# サービスキャンペーン通知書

通知者の氏名 フォルクスワーゲン グループ ジャパン株式会社

VW ニュービートル系車両 メーターパネル改修

## 改善箇所説明図

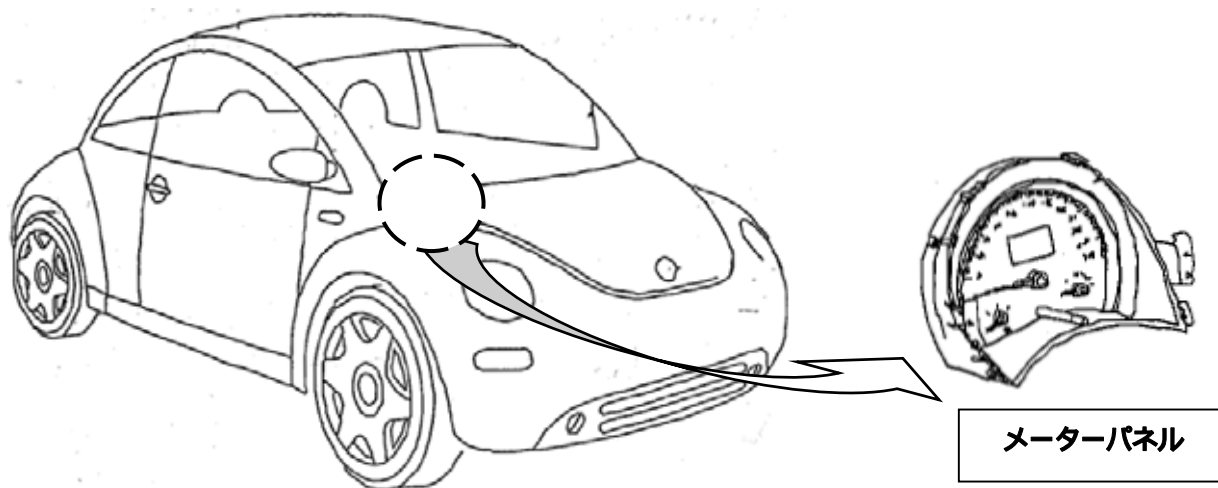
### 不具合発生箇所

メーターパネル内部のコンデンサの容量が不足しているため、気温が低い場合（約5℃以下）、電気抵抗が増加して、イモビライザー回路に適正な電気を供給できないことがある。そのため、イモビライザーが正常に機能せず、エンジン始動が出来ないおそれがある。

### 改善内容

全車両、当該メーターパネルのバージョンナンバーを点検し、該当するものは対策品と交換する。
